Differenze tra S4Q30 rel.01 e S4Q30 rel.02

Nell'aggiornamento hardware della scheda espansione S4Q30, utilizzata nei prodotti PMQ2C e PMQ3C, si sono introdotte le seguenti differenze tecniche:

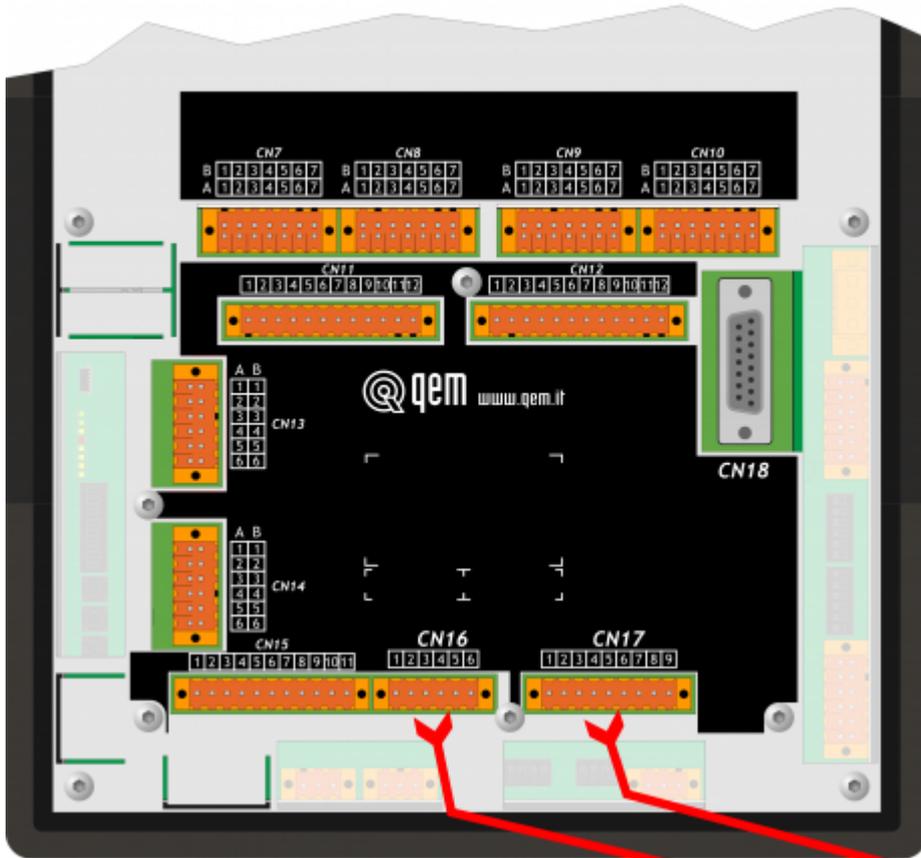
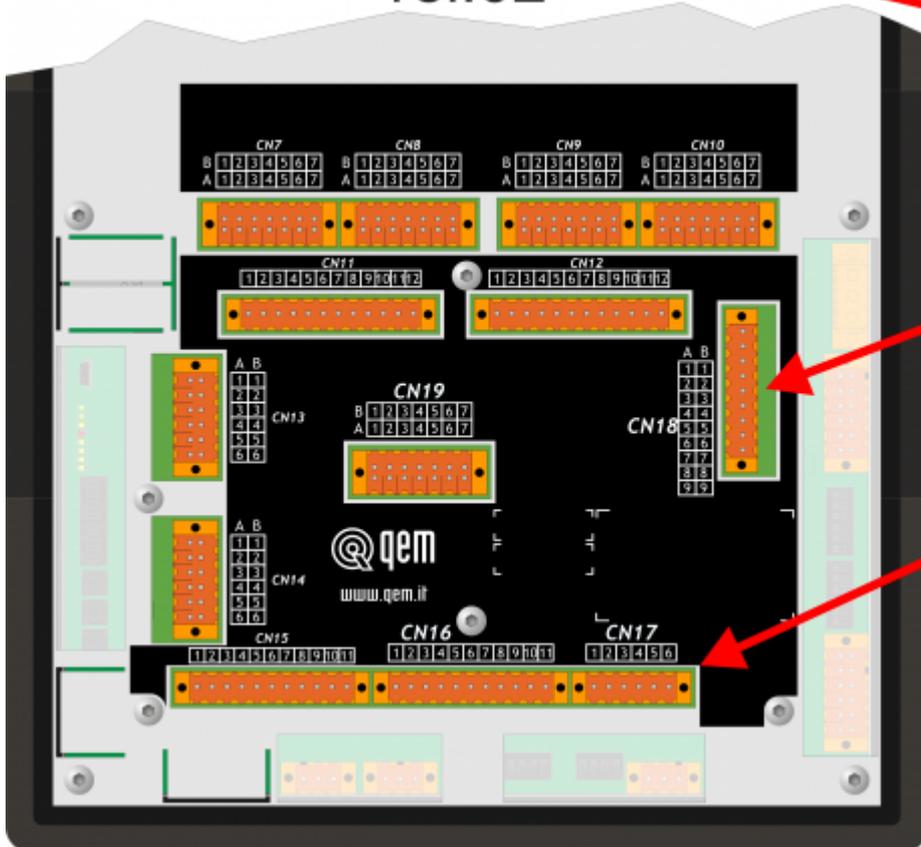
- Aggiunte nr. 8 uscite statiche
- Aggiunti nr. 2 ingressi per encoder SSI.
- Aggiunti nr. 2 ingressi analogici.
- Eliminato il connettore per collegamento a pulsantiere

Di conseguenza i connettori delle uscite analogiche e degli ingressi analogici, sono stati rinominati, oltre che spostati fisicamente di posizione.

S4Q30 rel.01		S4Q30 rel.02	Descrizione
CN16	→	CN17	4 uscite analogiche +/-10V, 16bit
CN17	→	CN18	2 ingressi analogici 12bit
CN18	→	eliminato	Tastiere remotate
---	→	CN19	Ingressi per 2 encoder SSI

NOTA: Le caratteristiche elettriche e la piedinatura dei morsetti non cambia.
